**RÉUNION
DU 14 FÉVRIER 2011**

Clis
Comité Local d'Information et de Suivi
du Laboratoire de Bure

Suite à un appel d'offres que nous avons passé, c'est le cabinet IEER (Institute for Energy and Environmental Research), avec son Président, M. MAKHIJANI, qui a été retenu. Ils avaient un délai pour nous rendre leur travail et aujourd'hui ils sont venus des États-Unis pour nous le présenter. Je vais les laisser exposer leur rapport, puis chacun d'entre vous pourra poser les questions qu'il souhaite. Nous ne connaissons pas ce rapport, nous n'en avons qu'une vague idée, mais personne ne le connaît. Nous le ferons parvenir aux membres du CLIS pour que vous puissiez vous en servir comme document de référence. M. MAKHIJANI, je vous laisse présenter votre équipe et votre rapport.

Figure 3-1 du rapport. Disposition des failles mises en évidence avec la nouvelle (2007-2008) campagne de sismique réflexion (Source : Référentiel du site 2010, Tome 1, Figure 9-14 (page 212))

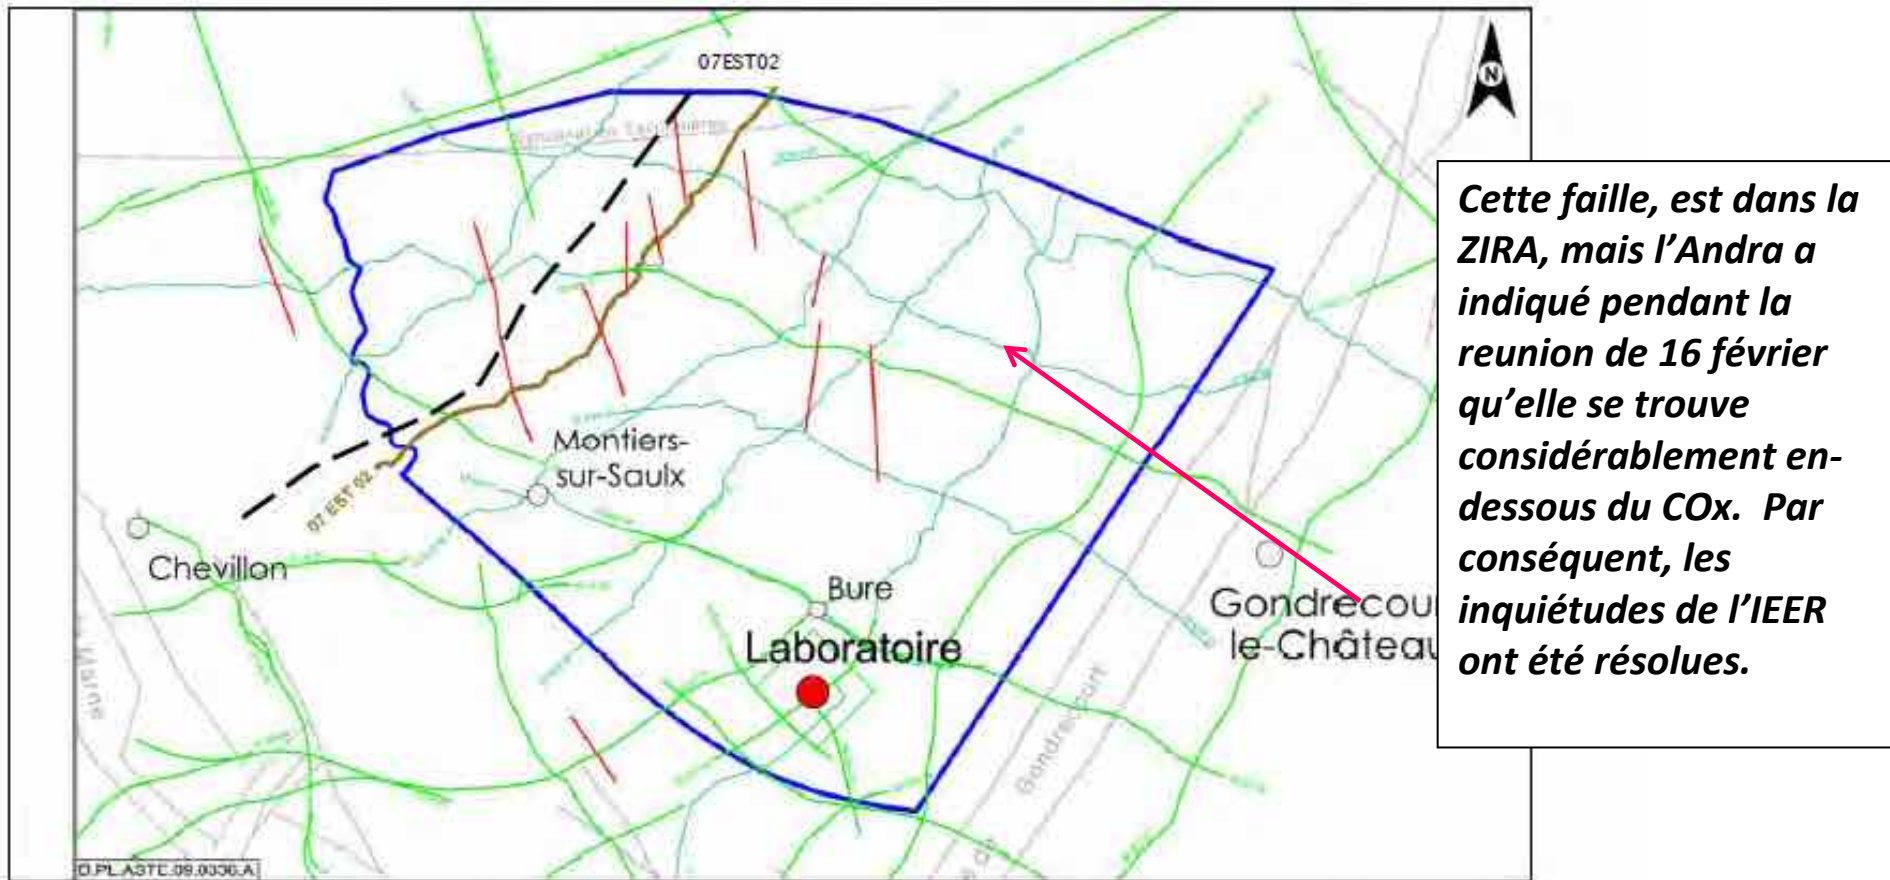
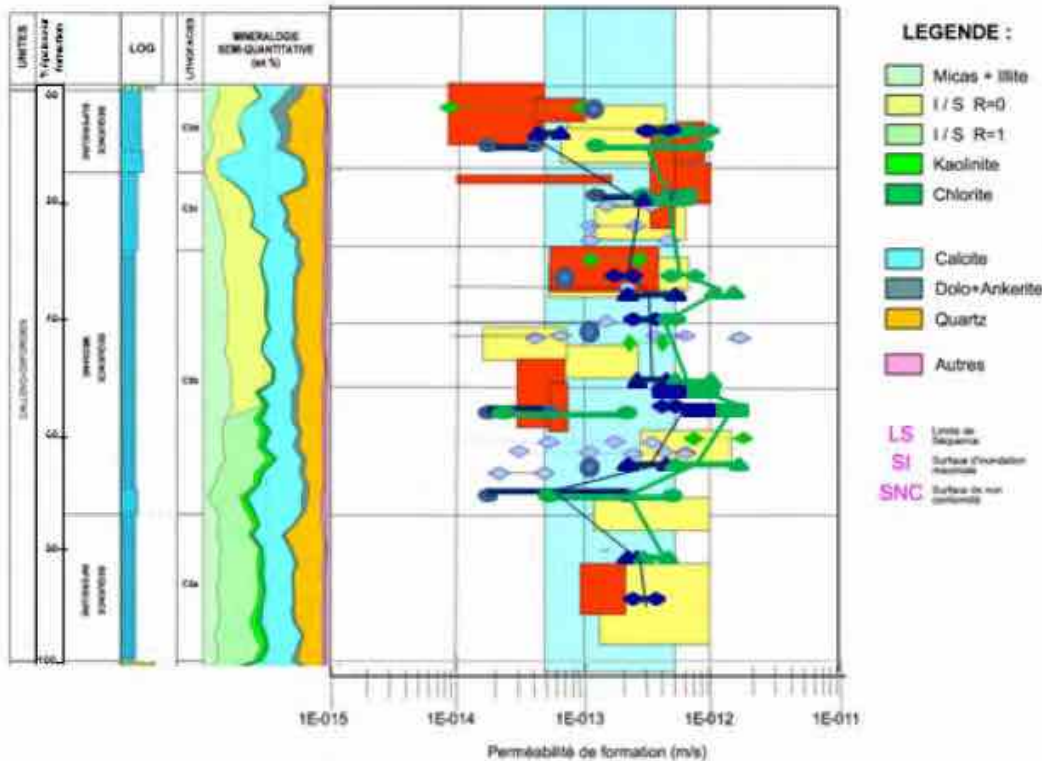
Il n'y a pas assez de données pour rejeter la présence des failles verticales. Les failles présentent des voies d'écoulement pour les contaminants, il faut faire encore beaucoup des recherches pour déterminer s'il y a des failles entre 5 m et 10 m.

Les failles sont importantes parce qu'elles peuvent avoir un impact sur les propriétés de la roche hôte et jouer un rôle dans le transport des contaminants.

³ Les explications ont été données lors de la rencontre IEER/ANDRA le 16/02. Il y a effectivement une faille mais celle-ci se situe bien en-dessous de la zone envisagée pour le stockage et n'aurait par conséquent pas d'impact. Une modification à cet effet a été faite dans le rapport.

Figure 3-15 du rapport. Coefficients de diffusion effectifs de l'eau tritiée dans le Callovo-Oxfordien, en fonction de la position des échantillons dans la couche du Callovo-Oxfordien (Source : Référentiel du Site 2010, Tome 1 Figure 14-7 (p. 497))

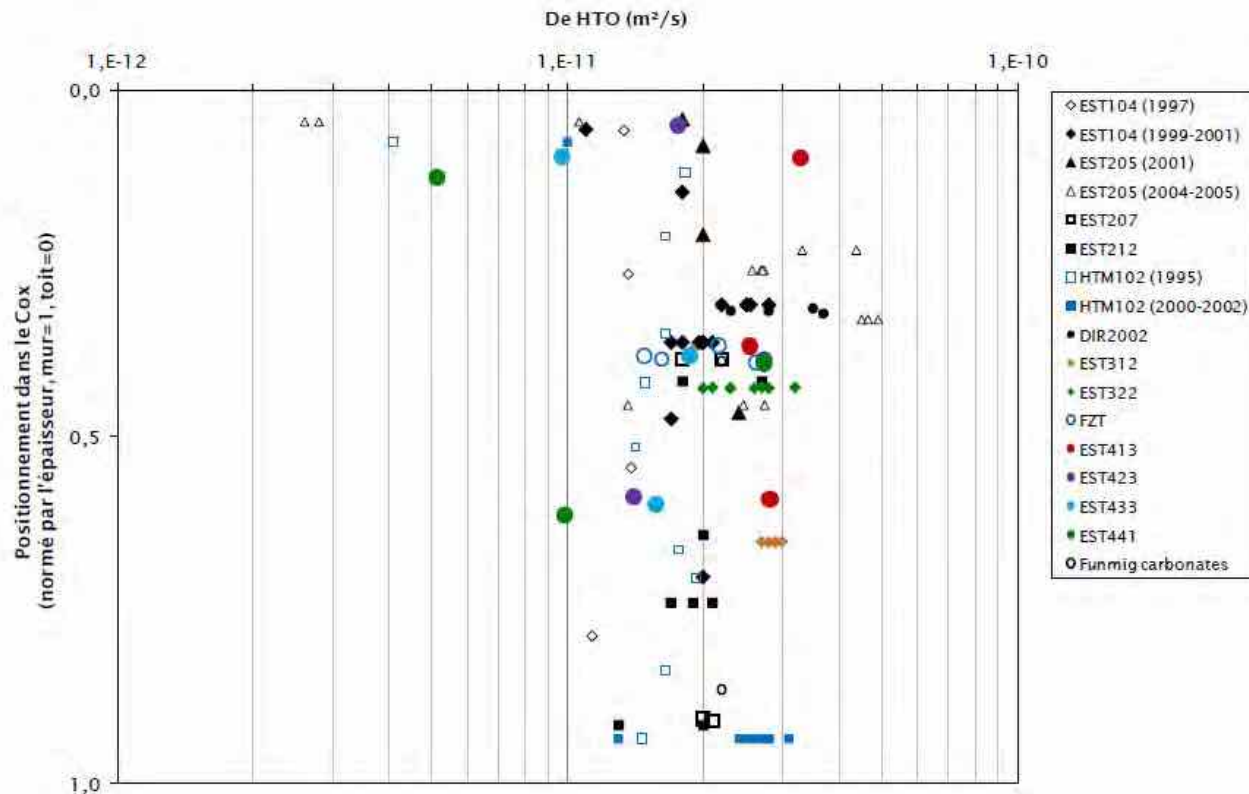
Même chose avec la diffusion (**annexe 3**) : les données indiquent que le coefficient de diffusion varie dans un même forage et entre les forages. L'ANDRA a conclu que les coefficients de diffusion sont indépendants de la profondeur, alors que nous pouvons voir qu'il y a une variation verticale et une variation horizontale. L'utilisation par l'ANDRA de cette conclusion dans le cadre de son analyse de sûreté (pas de variation malgré la profondeur) n'est pas justifiée, l'hypothèse d'une homogénéité de la roche hôte ne peut être acceptée en l'état.

Les données indiquent que ce coefficient varie dans un seul forage et aussi entre les forages. La conclusion de l'Andra selon laquelle les coefficients de diffusion sont indépendants de la profondeur contredit les données. L'utilisation par l'Andra dans le cadre de son analyse de sûreté de cette conclusion pour justifier l'hypothèse d'homogénéité de la roche hôte n'est pas justifiée.

Figure 3-26. du rapport SEN Panache de concentration molaire de l'I 129 dans 500 000 ans. (Source: Dossier 2005 Argile Sûreté figure de gauche de la Figure 5.5-13 (p. 309)) Note: Les exutoires Ornain et Saulx ont été ajoutés à cette figure.

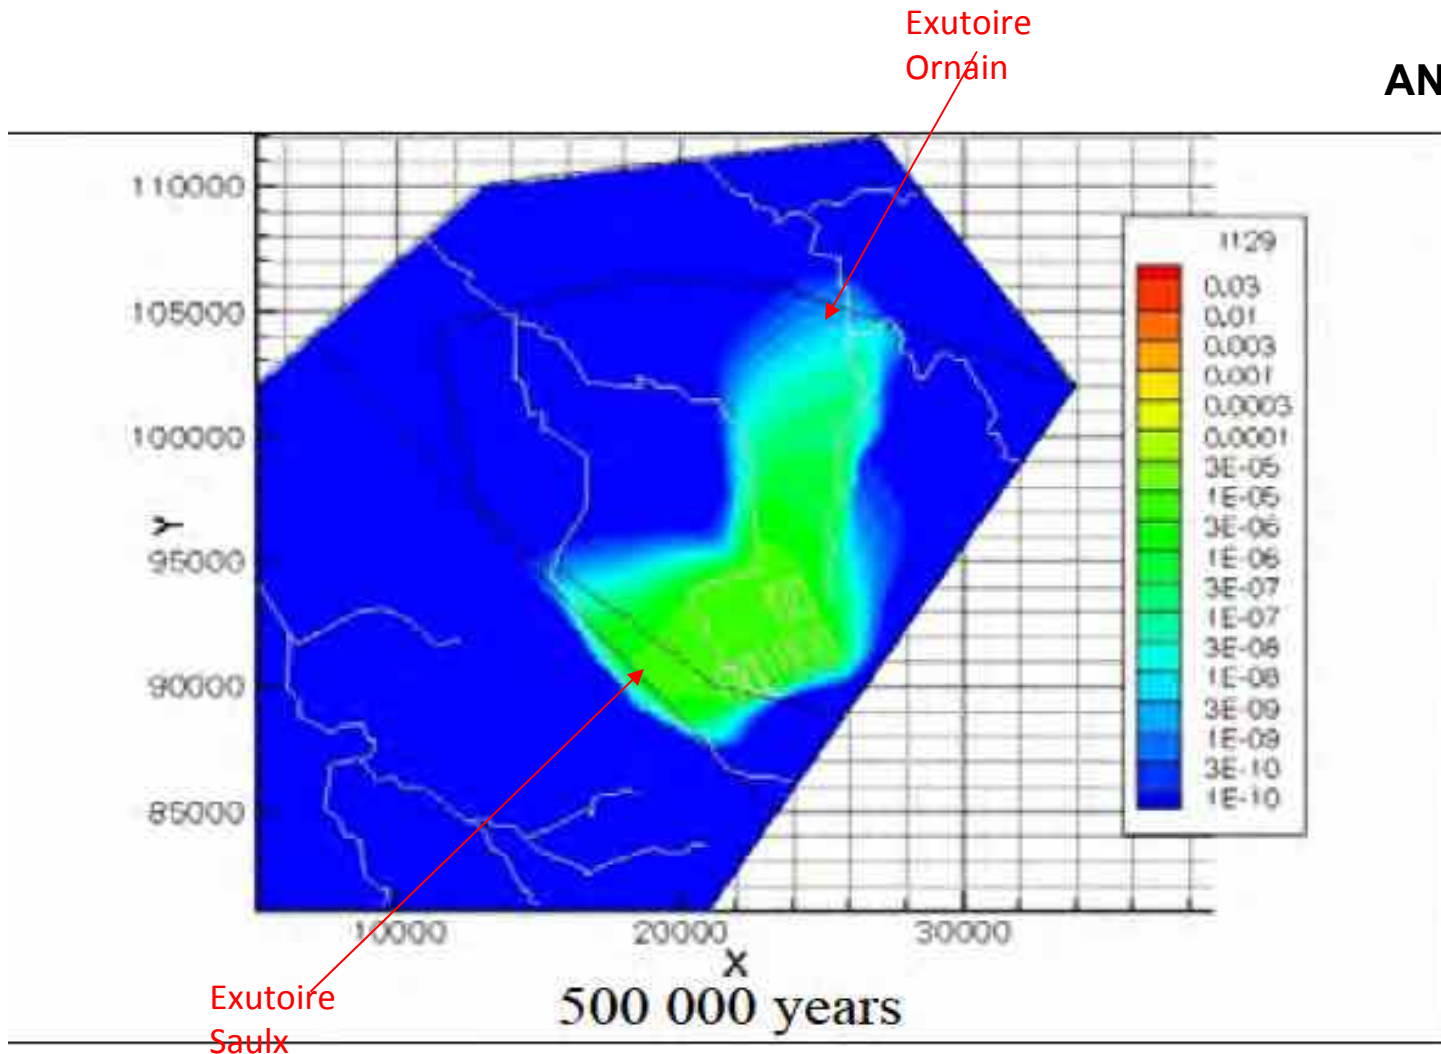
L'utilisation de l'eau supposée par l'ANDRA (exutoire Ornain) est à la limite de la zone de transposition, mais nous pouvons avoir un puits d'utilisation dans la zone verte représentée ici, qui est plus contaminée (**annexe 4**). Nous ne savons pas pourquoi l'ANDRA n'a pas pensé que l'on pouvait utiliser l'eau dans la zone verte mais seulement à la limite de la zone où la contamination est dix fois, cent fois ou même peut-être mille fois moins importante qu'au milieu de la zone verte (exutoire Saulx). La courbe bleue de l'ANDRA montre qu'il y a un mouvement diffusif, et la courbe rouge est un mix du mouvement convectif et diffusif (**annexe 5**). Il y a une très grande différence (10 fois) entre l'analyse plus réaliste des mouvements possibles, et celle faite par l'ANDRA.

Pour les exutoires, vous voyez le puits au nord-est (**annexe 4**), il est à la limite de la zone de transposition, mais dans le futur il n'y aura pas de frontières. Les zones les plus vertes sont les plus contaminées et les zones les plus bleues sont moins contaminées.

La concentration des contaminants diminue plus on est loin du site de stockage, donc le résultat des doses dépend de l'endroit où l'on va creuser un puits pour l'usage domestique et agricole. Si on va dans la zone indiquée, la dose de radiation sera inférieure que dans cette zone ici. Nous ne savons pas pourquoi l'ANDRA a choisi la zone là-haut, nous n'avons pas trouvé d'explication.

Les exutoires choisis par l'Andra représentent les puits qui pourront être utilisés par le groupe critique. Par conséquent, les doses de radiation seraient significativement supérieures si les puits étaient situés dans la zone contaminée, et non en limite.

Figure 3-28 du rapport. Doses totales moyennes dans les différents modèles conceptuels (Source : E. Kalinina)

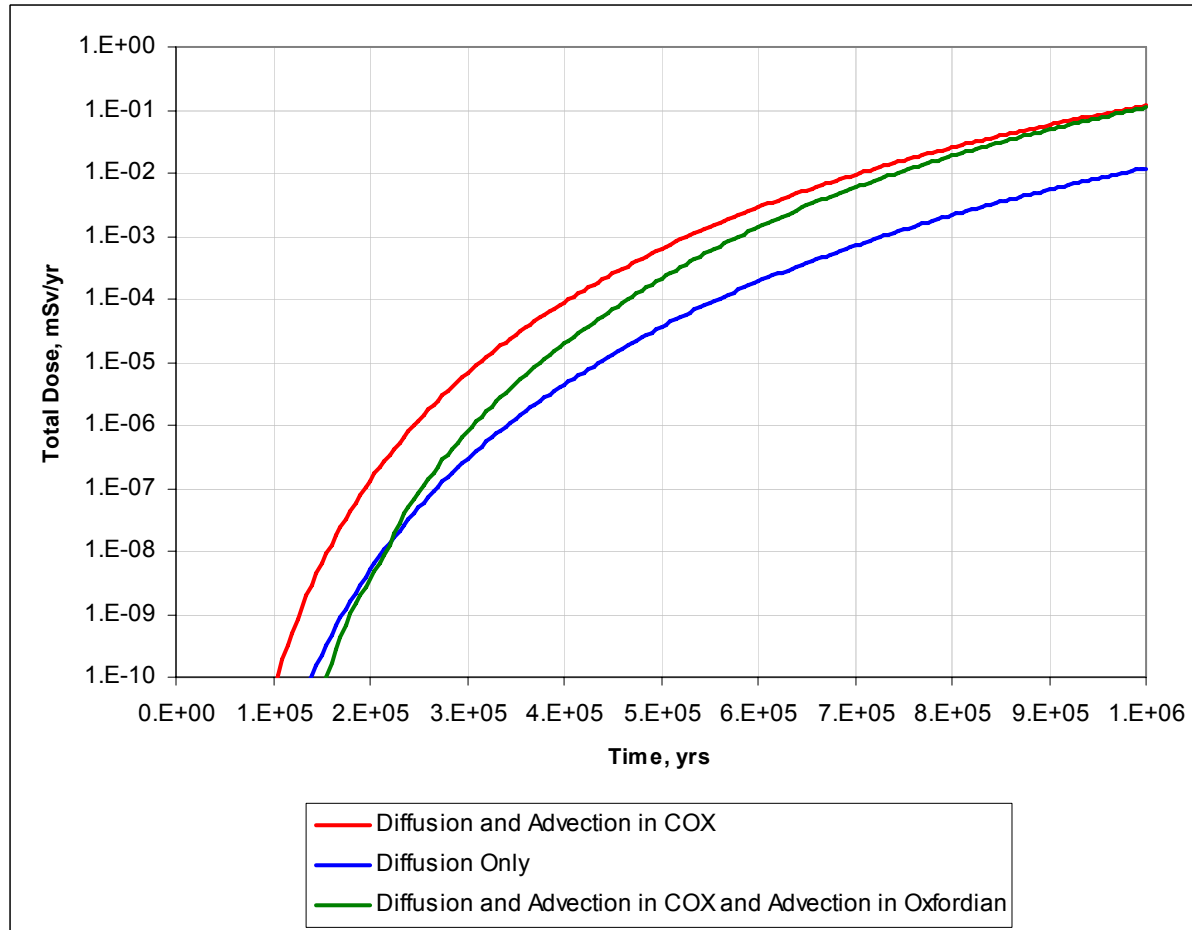
L'incertitude maximale de la dose estimée par l'ANDRA augmenterait d'un facteur de 10. L'ANDRA n'a jamais utilisé, dans ce que nous avons vu, toutes les données dans une analyse probabiliste. Elena KALININA a fait une analyse simplifiée, car nous n'avions pas le temps de faire des analyses plus approfondies, mais cela démontre que la gamme des incertitudes est d'un facteur 100 000 et non d'un facteur 10. Une analyse probabiliste utilisant toute la

Ch. 3: Les résultats de l'analyse simplifiée de l'IEER montre l'impact de la prise en compte de la convection pour le transport: la dose augmenterait d'un facteur 10

Figure 3-29 du rapport. Incertitudes des doses totales pour la diffusion et la convection dans le modèle conceptuel du Callovo-Oxfordien (Source : E. Kalinina). Les doses visent à indiquer la fourchette des incertitudes et non pas nécessairement les estimations des doses réelles.

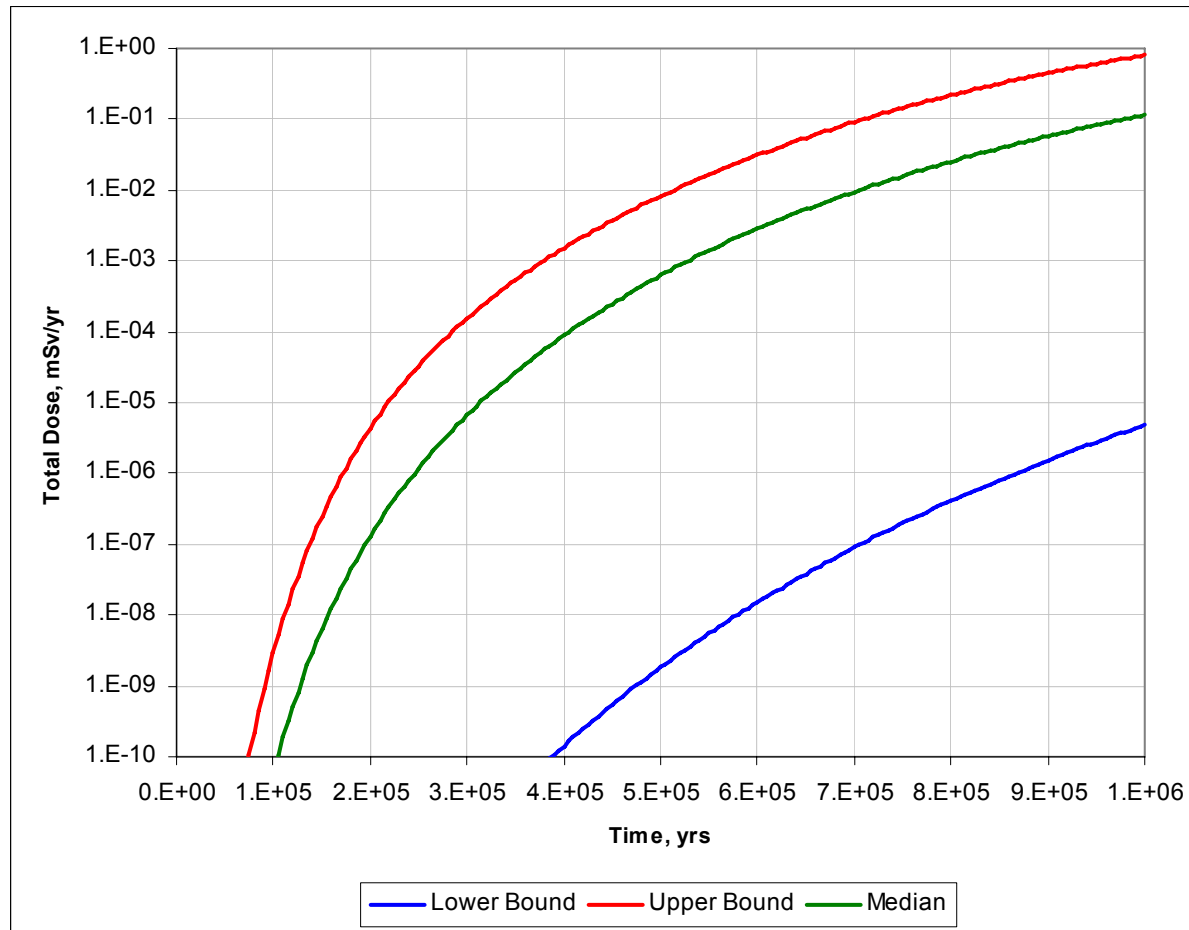
gamme des paramètres montre une incertitude d'un facteur 100 000 (minimum courbe bleue, maximum courbe rouge) (**annexe 6**).

L'incertitude estimée par l'Andra est d'un facteur 10. Une analyse probabiliste utilisant toute la gamme des paramètres montre une incertitude d'un facteur 100 000.
